Avis délibéré
de la Mission régionale d'autorité environnementale
Provence-Alpes-Côte d'Azur
sur le projet de parc photovoltaïque à Bollène (84)

N° MRAe
2023APPACA52/3502

Figure 2: Plan de masse du projet. Source: dossier de permis de construire.

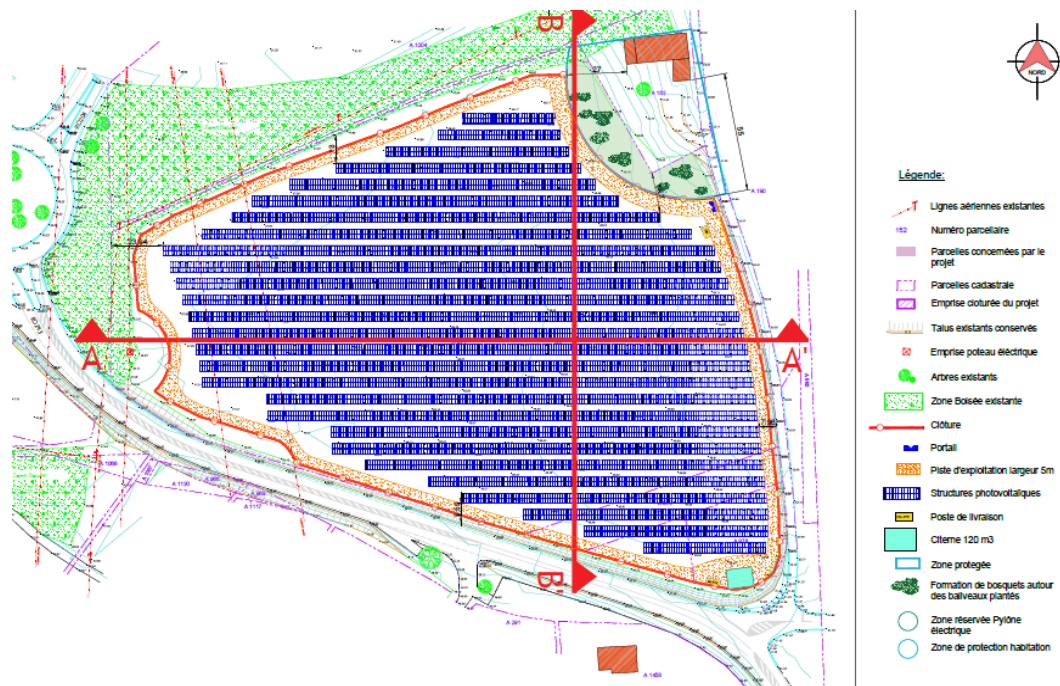
L'injection de l'électricité produite sur le réseau public de distribution nécessite de relier le poste de livraison à un poste source non précisé dans le dossier. Ce raccordement fait partie intégrante du projet, au sens du code de l'environnement³. Le dossier indique que « *Un câblage électrique sera réalisé entre le poste de livraison (PDL) et le point de raccordement au réseau public de distribution d'électricité [...] pour le moment, il est envisagé un raccordement du projet au poste source de Bollène situé à 650m au sud du site.* » Le tracé définitif du raccordement n'étant pas défini, la MRAe constate l'absence dans l'étude d'impact, d'évaluation des effets du raccordement au poste source.

La MRAe recommande de compléter l'étude d'impact en précisant les incidences du raccordement au poste source et de prévoir, le cas échéant, des mesures d'évitement, de réduction voire de compensation adaptées.

Figure 3: Localisation du périmètre d'étude. Source: étude d'impact.

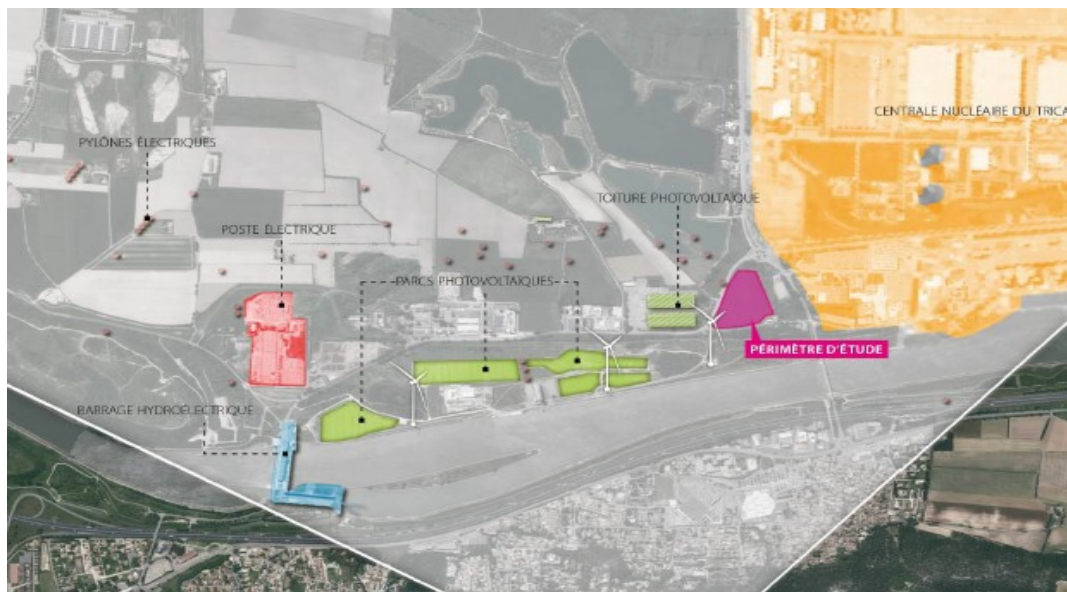
La MRAe considère qu'au regard des nombreux parcs photovoltaïques présents ou à venir¹³, qui fragmentent les espaces naturels et le paysage (artificialisation des sols, fragmentation des milieux), les effets potentiels cumulatifs ne sont pas évalués.

En effet, le dossier ne présente pas dans l'état initial, le bilan des centrales photovoltaïques au sol existantes le long du canal de dérivation de Donzère-Mondragon. Aucun élément qualitatif et quantitatif n'est présenté sur les espaces et milieux communs aux différents projets du secteur, alors que la plupart de ces projets se situent dans des secteurs naturels. L'évaluation de la pression sur les écosystèmes et les paysages (mitage, artificialisation) ne permet ainsi pas d'apprécier les impacts déjà générés et la capacité résiduelle des milieux concernés à y faire face.

La MRAe recommande de revoir l'analyse quantitative et qualitative des effets cumulés du projet sur la biodiversité et le paysage du secteur, en identifiant les projets qui, par leur existence, leur proximité ou leur influence, sont de nature à combiner leurs effets individuels avec ceux du projet étudié.
